Progetto integrato per l'ampliamento ed il recupero ambientale di una cava di inerti in località Sterparo Comune di Rapino (CH)

IL COMITATO CCR-VIA

ESPRIME IL SEGUENTE PARERE

Verifica di Assoggettabilità a V.I.A. – V.A.

Figura 1: Localizzazione dell'area di intervento su IGM 1:25.000 e su catastale (da elaborato Tavola 3 allegato allo SPA).

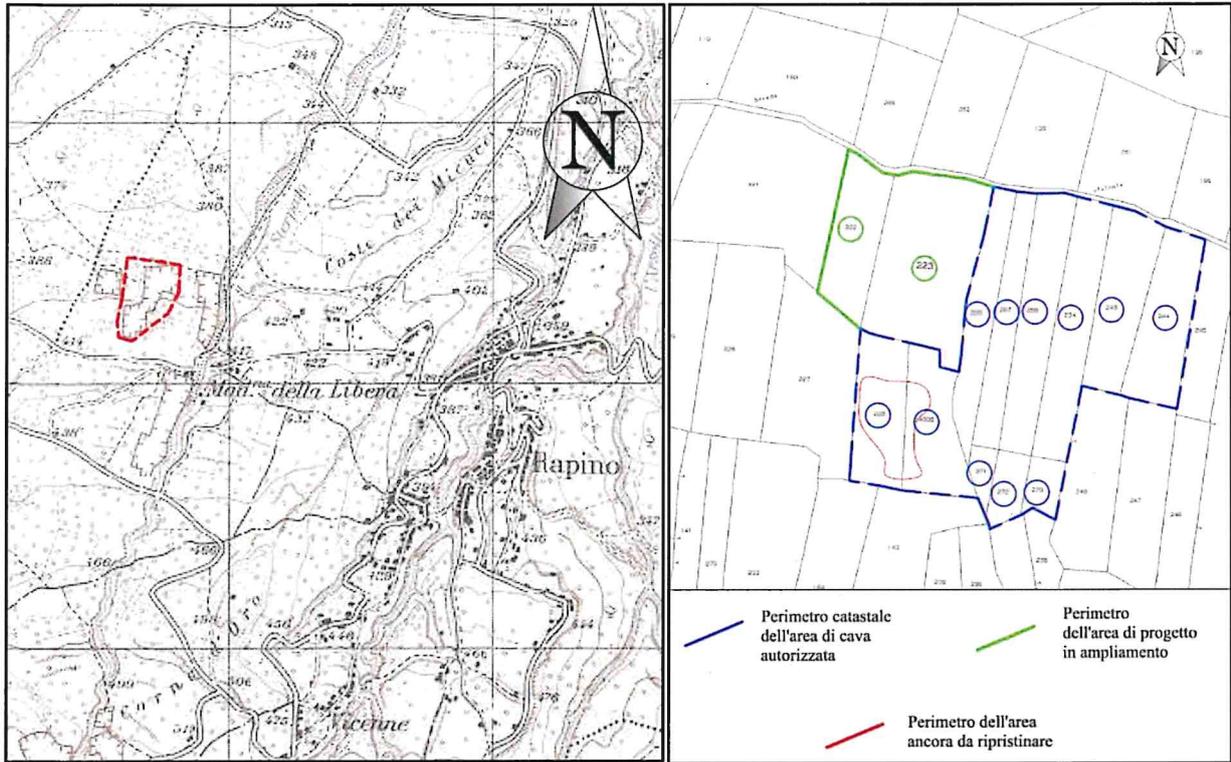
L'elaborato “Tavola 3_Cartografia e simulazione fine ripristino”, invece, indica come area di cava autorizzata l'area individuabile al foglio n. 3, particelle 267, 268, 269, 234, 271, 272, 270, 228 (parte), 222, 223, 243 e 244. Di queste, **le particelle 222 e 223** sarebbero **oggetto di ampliamento**, mentre **l'area ancora da ripristinare** interesserebbe parte delle particelle **228 e 4008** (particella mai menzionata nello SPA o nella Relazione tecnico-economica).

Figura 3: Planimetria dell’area di cava a fine escavazione (da elaborato “Tavola 1_Progetto escavazione” allegato allo SPA).

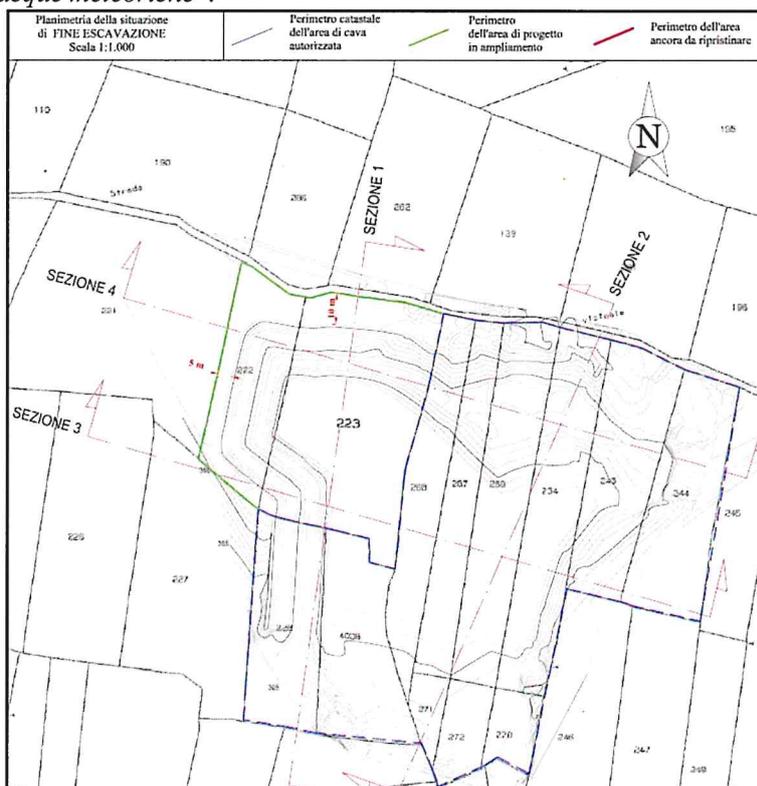
Nello SPA il tecnico dichiara che la **quota minima raggiunta sarà di 382 m s.l.m.** circa, presso cui è già presente un **laghetto artificiale** ottenuto per collettamento delle acque superficiali di un piccolo rivolo proveniente dalle aree contermini più a monte. Dalle sezioni progettuali, tuttavia, risulta che la **quota minima raggiunta dallo scavo sarà di 378 m s.l.m.**, per uno spessore massimo di scavo pari a 15 m.
